Landkreis Kronach, Rad-Orte-Katalog

Rad-Ort Nummer 18-042

Ort Marktrodach, Kreuzung am B303-Abzweig

Luftbild

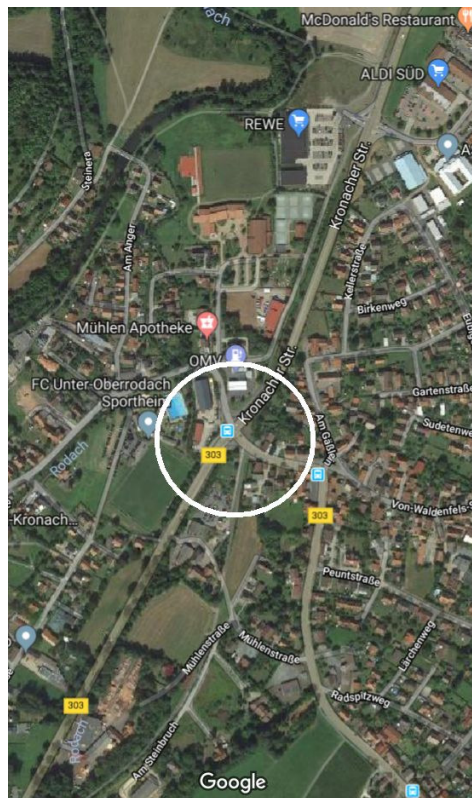
Die Taster, mit denen die Ampelschaltung zur Überquerung der B173 angefordert wird, geben nach Drücken keine Rückmeldung. Vermutlich ist die Taster-Glühlampe wegen Spannungsspitzen durchgebrannt.

Unnötige Gefährdung: Radler und Fussgänger zweifeln, ob die Ampel gestört ist, und die Kreuzung deshalb auf eigene Faust überquert werden muss.

Austausch der Taster gegen modernere Sensor-Taster
Systematisches Auswechseln der kurzlebigen (vermutlich Glüh-)Lampen gegen dafür konstruierte langlebige z.B. LED-Lampen.

Der Taster der Ampel Kreuzung am B303-Abzweig in Marktrodach wurde ausgetauscht und funktioniert problemlos.
